Expediente promovido por el Oficial Ma-
yor de la Secretaría del Senado, solicitando licencia
para la construcción de la fachada principal de dicho
edificio.

Memoria Descriptiva de la nueva fachada que se proyecta construir en el Palacio del Senado.

PROYECTO DE FACHADA PARA EL PALACIO DEL SENADO.

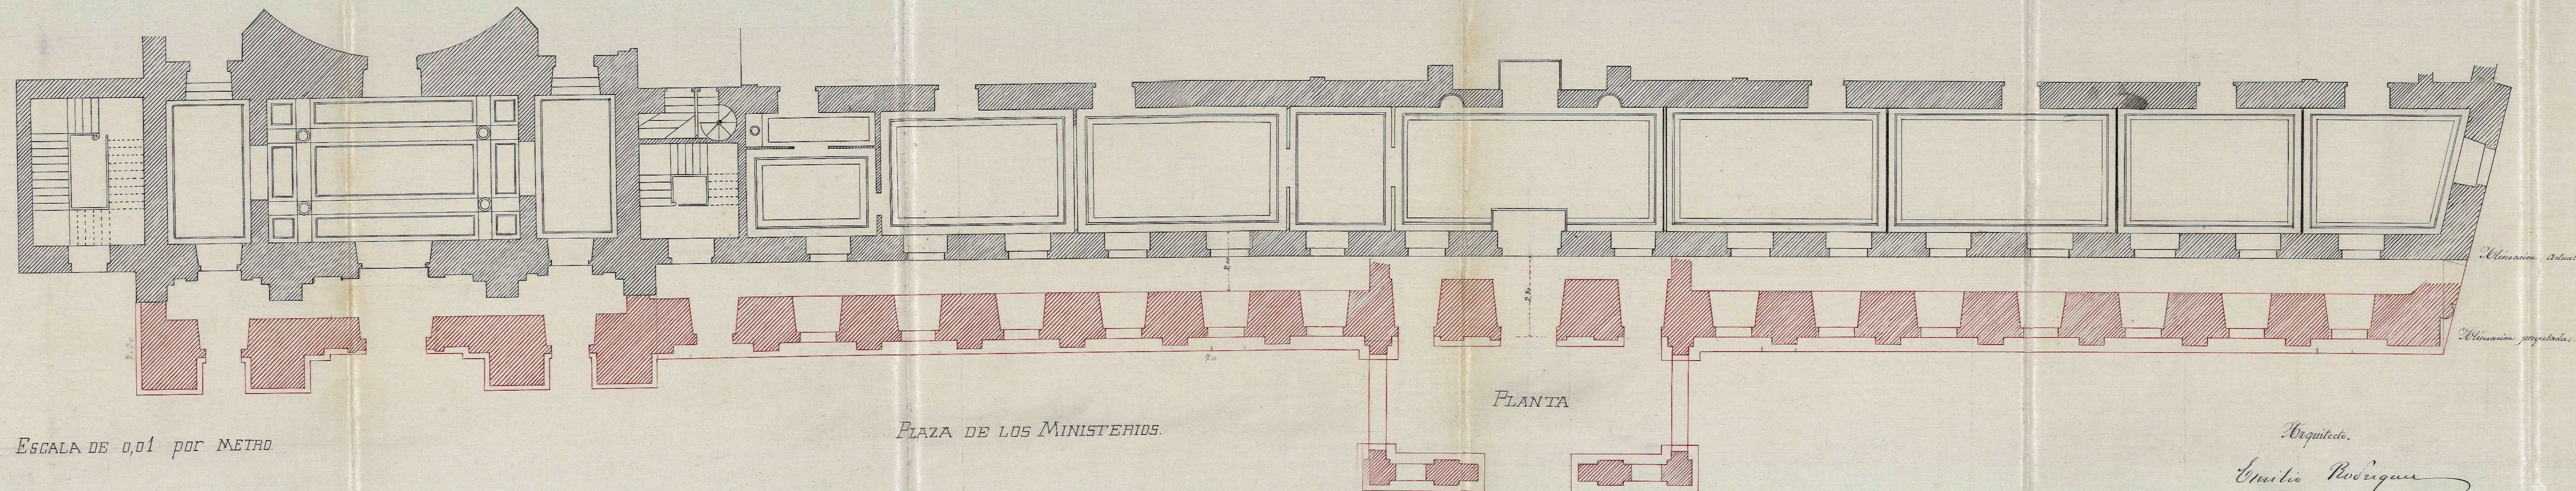
Previamente designado por el Señor Beniente de Alcalde del Distrito de Palacio el día y hora para determinar las alineaciones de la fachada principal y costado del edificio del Senado de la Plaza de los Ministerios, procedió el que suscribe a fijarlas conforme a los planos oficiales de la misma y Calle del Reloj, aprobadas por R.^o D.^o de 12 de Junio de 1861 y 22 de Mayo de 1854 y de las operaciones practicadas y datos adquiridos al efecto resulta:

La nueva fachada del edificio correspondiente a esta Plaza se establecerá en línea recta y en la misma situación que tiene la actual sin que por ello se gane ni se pierda terreno alguno.

La parte de fachada correspondiente por esta Calle, se situará en línea recta y en prolongación del vocado de cantería del cuerpo entrante de la misma fachada, con lo cual debe esta entrar por la derecha 64 centímetros, y por la izquierda 70. Siendo la longitud del pabellón saliente de 5,94 metros, el edificio pierde para ensanchar la vía pública 8,98 metros cuadrados que apreciados por el que suscribe a 130 pesetas el metro cuadrado, importan aquellos 516,40 pesetas que deberán abonarse por la Depositaria de fondos municipales en la forma q' mejor proceda. Después de lo manifestado, deber es del q' infor-

ma llamar la atención de N. U. U. que por la representa-
cion de aquel alto Cuerpo Colegislador se ha manifesta-
do la necesidad de construir la nueva fachada de dicho
edificio avanzando paralelamente 2,30 metros de la ac-
tual lo q produce una apropiacion de 276,22 metros cua-
drados de la expresada plaza.

Se desea igualmente por la misma representacion
variar la alineacion oficial aprobada en Junio de 1861
para la Plaza lo mismo que el martillo saliente del re-
onetto de la Calle del Reloj, esto es, conservando la po-
sicion q este tiene en la actualidad.

Como la clausula adicional de la R. O. de 10 de
Junio de 1854 no determina ni concreta si los edificios
públicos deben o no sujetarse a las alineaciones oficiales
mucho mas tratandose del ocupado por el primer Cuer-
po Colegislador de la Nacion, nada mejor q someter
a la ilustrada consideracion de N. U. U. la resolucio-
de tan importante asunto tanto mas para que no sufran
demora las obras que se pretenden ejecutar en aquel
edificio.

De pertenecer dicho terreno al Senado se hace preciso que por su Secretaria se exhiba la titulacion y documentos necesarios que acrediten su derecho al mismo, en el Negociado de obras del Excmo Ayuntamiento para en su vista resolver lo mas acertado sin perjuicio de seguir tramitandose el expediente para ejecutar las obras de la nueva fachada durante el interregno parlamentario. Como al avanzar la nueva fachada del Senado se perjudican las vistas legales del edificio Ministerio de Marina, procede se de conocimiento de ello al Excmo Sr. Ministro de aquel departamento para los fines q^{ue} puedan convenir debiendo instituirse al propio tiempo por otras las dos escalinatas que existen a la entrada de la Calle del Reloj y la contigua al expresado Ministerio, por ser aquellas convenientes para el servicio publico.

La Comisión de Obras propone a V. E. se manifieste a la Secretaría del Senado ~~que~~ no pueden variarse las alineaciones aprobadas por las Reales Ordenes de 12 de Junio

de 1881 y 22 de Mayo de 1854 sin que
previamente se cumplan los trámites es-
tablecidos para estos casos.
